Rep No.B21058
2022年 1月 12日
富士電機機器制御株式会社
事業統括部

低圧気中遮断器 DHシリーズ用OCRチェッカー 電源アダプタ変更のお知らせ

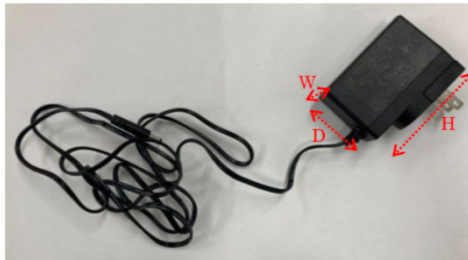
製品名	低圧気中遮断器用OCRチェッカー
シリーズ、名称	DHシリーズ
形式	ANU-1
変更部分	電源アダプタ
変更内容	電源アダプタの形状および安全基準認証 ※詳細は添付資料をご参照ください。
変更理由	製造中止のため。
変更実施時期	即日
添付資料	添付資料:電源アダプタの変更
本変更に伴う注意事項	本変更に伴うOCRチェッカーの製品性能に変更はございません。

下表のとおり、電源アダプタが変更となります。

変更前	変更後
外形写真		
寸法 (mm)	W33×H45.5×D23.5	W30.3×H76.0×D48.2
質量 (g)	70	130
コード長 (m)	1.8	1.8
安全基準認証	CE, PSE	CE, PSE, UKCA
